ПАСПОРТ ДОСТУПНОСТИ
объекта социальной инфраструктуры (ОСИ)
№ _____

АКТ ОБСЛЕДОВАНИЯ
объекта социальной инфраструктуры
К ПАСПОРТУ ДОСТУПНОСТИ ОСИ
№ _____

- 1.1. Наименование (вид) объекта Муниципальное дошкольное образовательное бюджетное учреждение «Центр развития ребёнка – детский сад № 28 «Фламинго» Арсеньевского городского округа

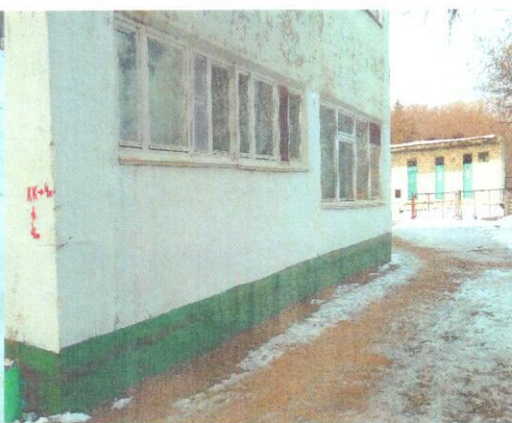
1.1	Вход (2 входа) на территорию	есть		1, 2	Перепад высоты до 0,1 м и разрушение асфальтового покрытия. Отсутствует доступная для обзора информация об объекте.	К, О, С	Обустройство съезда на входе № 2. Установка информационных щитов (баннеров).	Текущий ремонт

1.2	Путь (пути) движения на территории	есть		3, 7	Асфальтовое покрытие имеет частичные разрушения, разрушены фрагменты бордюра. Отсутствует указатели движения к центральному входу и входу в гр. № 2, где альтернативно могут находиться дети-инвалиды категории К	К, О, С	Ремонт асфальтового покрытия; установка бордюра, указателей движения к входам	Текущий ремонт

1.3	Лестницы (наружные – 2)	есть		4, 5	Не продублирована пандусом как минимум одна из лестниц. Разрушены ступени частично. Отсутствует контрастная маркировка (фото № 4). Марш имеет более 12 ступеней фото № 4 (без промежуточной площадки для отдыха). Ограждение с поручнями установлено только с одной стороны.	Все	Обустроить пологий обходной путь к прогулочной площадке из гр. № 2; произвести ремонт ступеней, установку поручней, обеспечить контрастную маркировку ступеней	Текущий ремонт

Комментарий к заключению: после ремонта асфальтового покрытия, установки бордюров, дополнительных поручней на открытых лестницах, строительства пандуса или обустройства пологого обходного пути для передвижения ребёнка-инвалида категории К на прогулочную площадку из группы № 2, ремонта ступеней лестниц и установки дополнительных визуальных ориентиров - территория объекта будет доступна всем категориям детей-инвалидов и другим МГН. ФОТО №№ 1 -5, 7

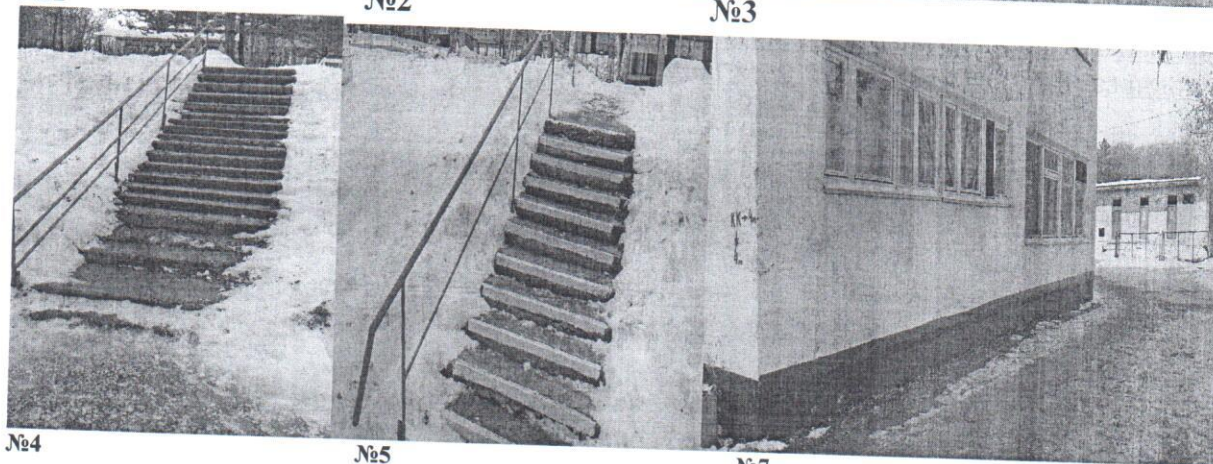
2.1	Лестница (наружная)	нет			-	-	-	-
	Пандус (наружный)	нет			-	-	-	-
2.3	Входная площадка (перед дверью центрального входа и входа в группу № 2)	есть		6, 13, 14	Отсутствуют навесы над входными площадками. Одиночная ступень на центральном входе, дверной порог на входе в группу № 2.	К,О,С	Установить навесы над входными площадками; одиночную ступень заменить пандусом, обустроить вход (выход) в гр. № 2 пологим уклоном.	Текущий ремонт

2.4	Дверь (входная)	Есть		13, 14	Дверные пороги до 8 см. Дверные проемы менее 0,9м.	К,О,С	Демонтаж (компенсация) дверных порогов, проемов	Текущий ремонт

2.5	Тамбур (3)	есть		13, 14	Грязезащитное покрытие не закреплено	К,О,С	Устранить замечание	
	ОБЩИЕ требования к зоне				Наличие как минимум одного входа для МГН с поверхности земли, наличие навеса над входной площадкой, дверные проемы не менее 0,9 м

Комментарий к заключению: после ремонта асфальтового покрытия, установки бордюров, дополнительных поручней на открытых лестницах, строительства пандуса или обустройства пологого обходного пути для передвижения ребёнка-инвалида категории К на прогулочную площадку из группы № 2, ремонта ступеней лестниц и установки дополнительных визуальных ориентиров - территория объекта будет доступна всем категориям детей-инвалидов и другим МГН. ФОТО №№ 1-5, 7

№10

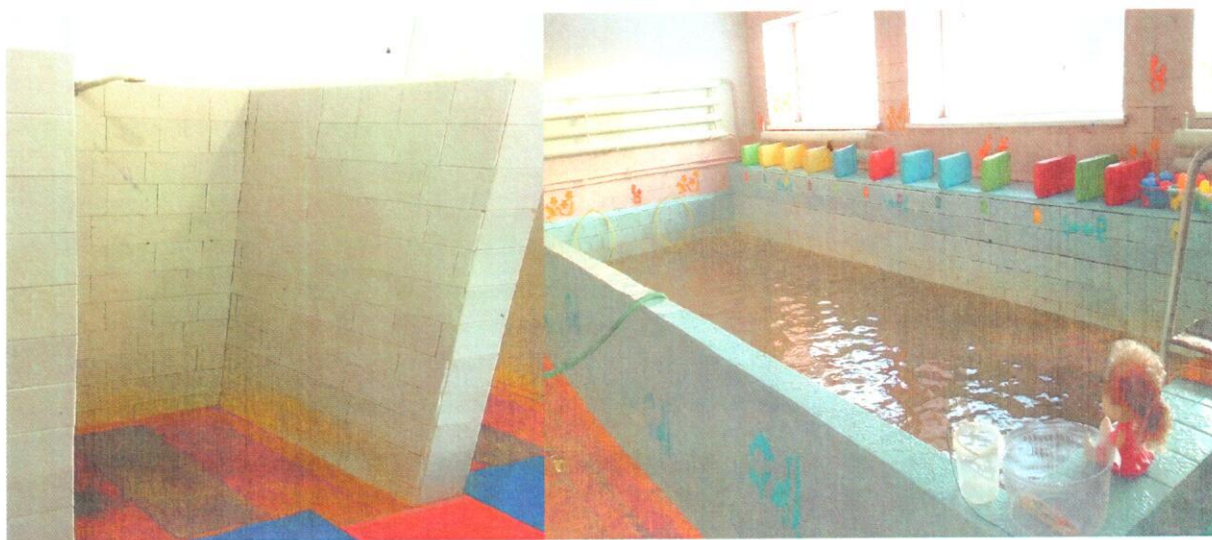
4.2	Зальная форма обслуживания: Музыкальный и спортивный залы на 1-ом этаже	есть			Нет замечаний			
4.2.1	Зальная форма обслуживания: Бассейн	есть		10, 15	Отсутствует специальное оборудование для детей-инвалидов категории О, К (поручни, подъемник в бассейне, откидное сиденье и поручень как минимум в одной душевой кабине). Не обеспечена контрастная маркировка для слабовидящих детей-инвалидов	К, О, С	Приобрести специальное оборудование, обеспечить контрастную маркировку	Текущий ремонт, приобретение ТСР

Комментарий к заключению: приобретение специальных технических средств реабилитации и оборудования для детей-инвалидов категорий О и К, обеспечение контрастной маркировки в отдельных зонах бассейна, для обеспечения безопасности и комфортности слабовидящих детей обеспечит полную доступность зон целевого посещения объекта для всех категорий детей-инвалидов. ФОТО №15.10
